GG.6220.17.13.2019

**Dot.: pisma Regionalnego Dyrektora Ochrony Środowiska w Katowicach znak:
WOOŚ.4220.113.2020.AS5.1 z dnia 12 marca 2020 r.**

dot.: uzupełnienia wniosku o wydanie decyzji o środowiskowych uwarunkowaniach dla punktu zbierania i przeładunku złomu w miejscowości Koszęcin

W nawiązaniu do Państwa pisma z dnia 20.03.2020 r. (znak: GG.6220.17.9.2019) w sprawie uzupełnienia karty informacyjnej przedsięwzięcia pn.: „*Punkt zbierania i przeładunku złomu na działce o nr 1015/32 położonego w miejscowości Koszęcin, gm. Koszęcin*”, poniżej przedkładamy stosowne wyjaśnienia.

Rys. 1. Plan sytuacyjny pod względem akustyki.

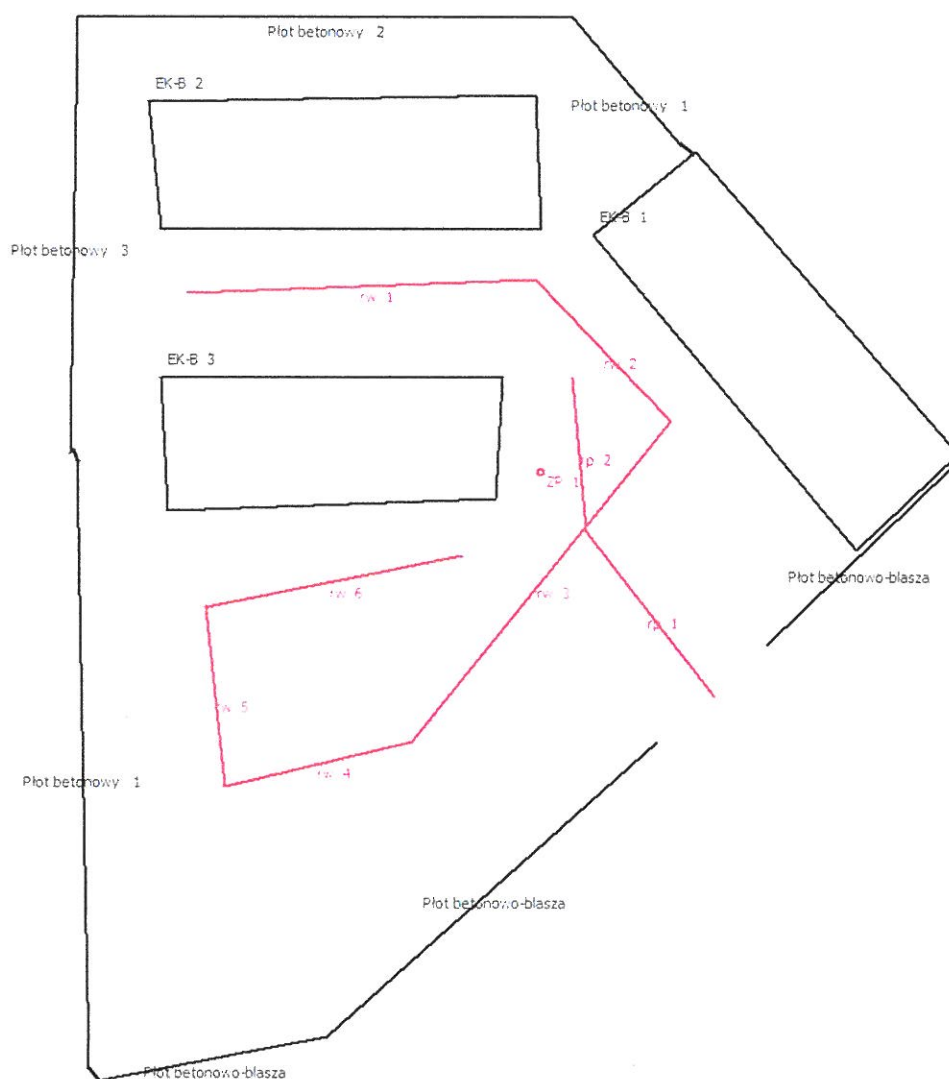
Od strony zabudowy mieszkaniowej wprowadzone będą w I etapie ekrany akustyczne w dalszym szpaler zieleni zimo-zielonej na wysokości min. 4,0 m - informujemy, iż teren planowanego przedsięwzięcia wyposażony jest w ekrany akustyczne (informacje uwzględnione w przedłożonej karcie informacyjnej jak również w uzupełnieniu z dnia 20.01.2020 r.) w postaci płotu betonowego zlokalizowanego od strony zachodniej (zabudowa

Od strony granicy z ul. Dworcową wprowadzony będzie pas zieleni osłonowej zimo-zielonej na wysokość min. 4 m - informujemy, iż teren planowanego przedsięwzięcia wyposażony jest w ekrany akustyczne (informacje uwzględnione w przedłożonej karcie informacyjnej) w postaci płotu betonowo - stalowego zlokalizowanego od strony ul. Dworcowej o wysokości 2,2 m. Potwierdzamy, iż w kolejnym etapie Inwestor dokona posadzenia szpaleru zieleni zimo-zielonej na wysokości min. 4,0 m. Od strony wschodniej ekran stanowić będzie budynek o wysokości ok. 4 m.

mieszkańcowa od ul. Bema) o wysokości 2,1 do 2,2 m. Potwierdzamy, iż w kolejnym etapie Inwestor dokona posadzenia szpaleru zieleni zimo-zielonej na wysokości min. 4,0 m.

Poniżej na rysunku przedstawiono lokalizację ekranów akustycznych w tym także omawianego płotu.
